NOTICE DE SÉCURITÉ/NOTIFICATION URGENTE

Sujet :	Système de positionnement du patient en radiothérapie ExacTrac Dynamic : la fonctionnalité d'inspiration bloquée (DIBH) pourrait ne pas fonctionner comme indiqué lorsqu'elle est basée sur un modèle de traitement standard
Référence produit :	ExacTrac Dynamic versions 1.1.0 et 1.1.1
Date de la notification :	Le 25 janvier 2023
Émetteur de la notification :	Andrea Miller, responsable de la matériovigilance
Numéro de réf. Brainlab :	CAPA-20221221-002509
Propos :	Conseil concernant l'utilisation du dispositif, modification du dispositif

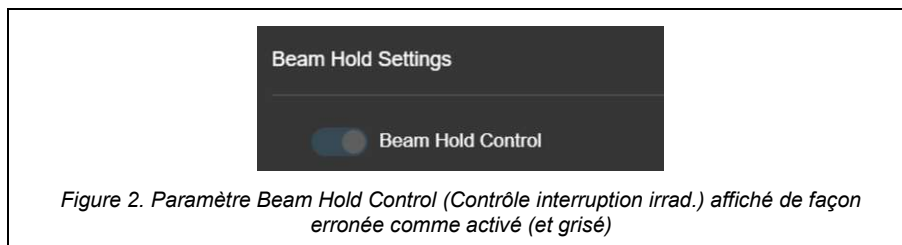
- 1) Un modèle de DIBH incohérent est créé dans l'éditeur de modèles en procédant comme suit :
 - i) La procédure **Treatment Template** autre que DIBH est ouvert.
 - ii) Le paramètre **Beam Hold Control** (Contrôle interruption irradi.) est déjà **désactivé** ou défini manuellement sur **désactivé** (« Off » (Arrêt)).
 - iii) La procédure est modifiée de Standard à Breath Hold (Respiration bloquée) (voir Figure 1).

Le logiciel **affiche** à présent le paramètre **Beam Hold Control** (Contrôle interruption irradi.) **activé** et grisé. Mais en raison d'une erreur, le logiciel ne parvient pas à mettre à jour le paramètre interne (comme il le faudrait pour les traitements avec DIBH).

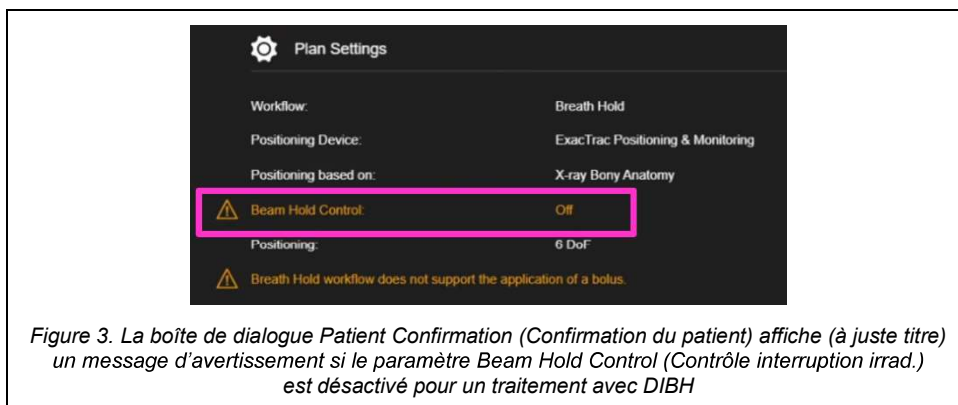
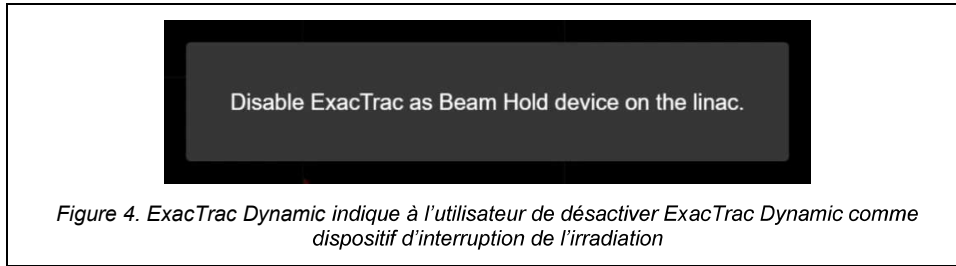
- iv) Le fichier est **enregistré** comme nouveau modèle de traitement avec DIBH.
- 2) Ce modèle de traitement avec DIBH est utilisé pour **préparer un patient en DIBH** dans l'application Patient Preparation.
- 3) L'utilisateur **procède au traitement** dans l'application Treatment de ETD alors que la boîte de dialogue Patient Confirmation (Confirmation du patient) affiche (à juste titre) un **message d'avertissement** indiquant que le paramètre **Beam Hold Control** (Contrôle interruption irradi.) **est désactivé** (« Off » (Arrêt)) (voir Figure 3).

La Figure 5 montre le statut « Beam On » (Marche irradi.) non souhaité alors que le patient est hors de la fenêtre de synchronisation en DIBH.

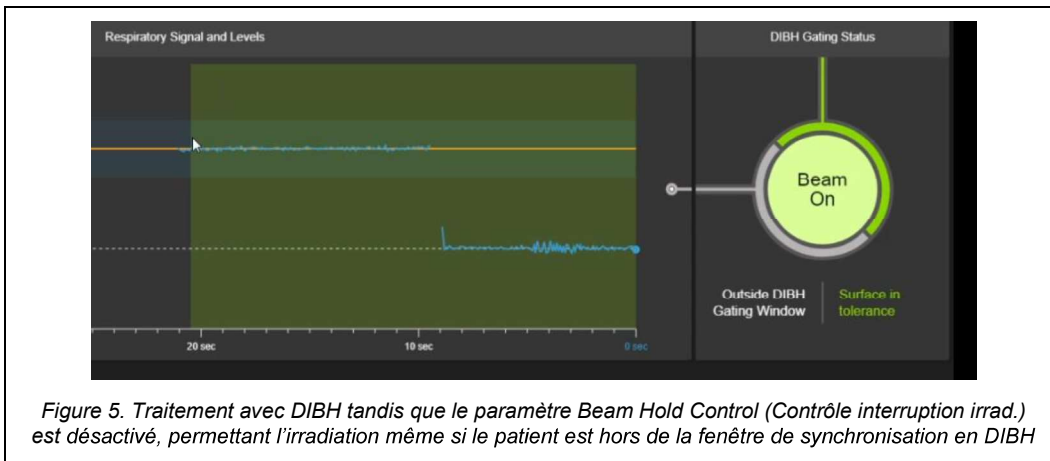
- Le faisceau démarre immédiatement (au lieu d'attendre que le patient inspire jusqu'au seuil demandé) ;
- ET il ne s'interrompt pas automatiquement si le patient expire ou si sa position quitte les tolérances prédéfinies.

Remarque : l'utilisateur peut à tout moment interrompre manuellement le faisceau sur la console de l'accélérateur linéaire.

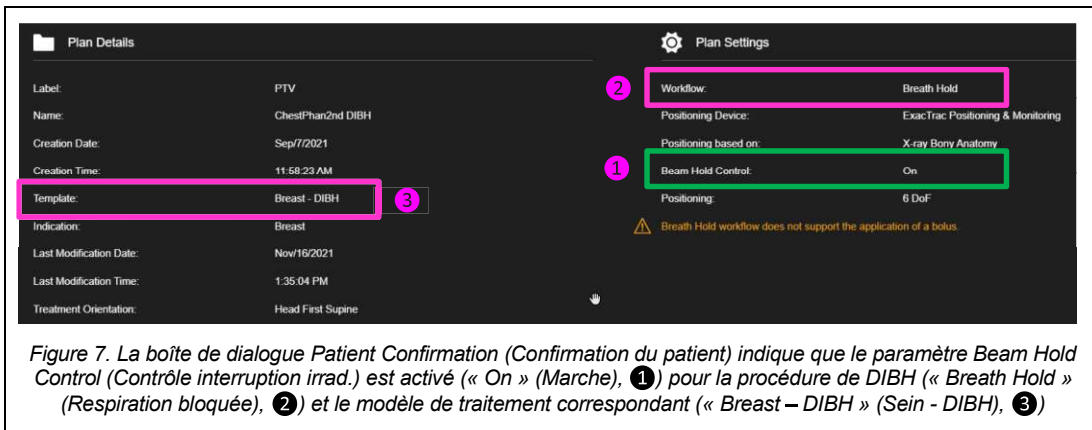
Pour ce faire, ouvrez l'**application Preparation** puis sélectionnez le modèle de traitement avec DIBH correspondant. Sous Plan Settings Preview (Aperçu des paramètres du plan), les paramètres des modèles sont répertoriés et vous pouvez vérifier le statut de Beam Hold Control (Contrôle interruption irradi.). **Le statut de Beam Hold Control (Contrôle interruption irradi.) doit afficher « On » (Marche).** Si le statut de Beam Hold Control (Contrôle interruption irradi.) affiche « Off » (Arrêt) comme illustré sur la Figure 6, ce modèle ne doit pas être utilisé, il doit être supprimé.

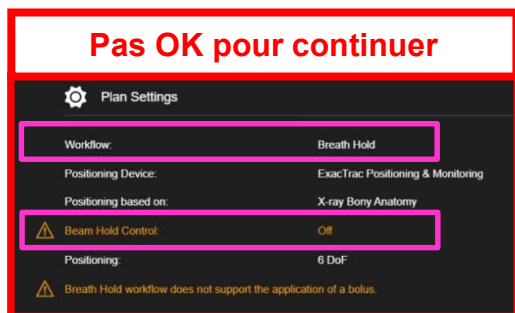
Figure 8. La boîte de dialogue Patient Confirmation (Confirmation du patient) affiche (à juste titre) un message d'avertissement si le paramètre Beam Hold Control (Contrôle interruption irradi.) est désactivé pour un traitement avec DIBH. Ne procédez pas au traitement avec DIBH si un message d'avertissement indique que le paramètre Beam Hold Control (Contrôle interruption irradi.) est désactivé (« Off » (Arrêt))

Figure 9. Vous pouvez procéder au traitement avec DIBH si le paramètre Beam Hold Control (Contrôle interruption irradi.) est activé (« On » (Marche))

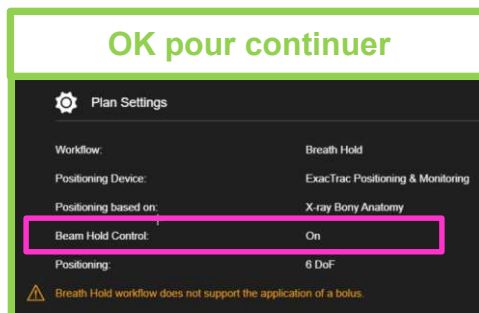
1. Créez toujours des modèles de traitement avec DIBH à partir des modèles principaux pour DIBH fournis par Brainlab.
2. Veillez toujours à ce que le paramètre Beam Hold Control (Contrôle interruption irradi.) soit activé (« On » (Marche)) avant de passer au traitement avec DIBH, comme indiqué sur la Figure 9 ci-dessous.
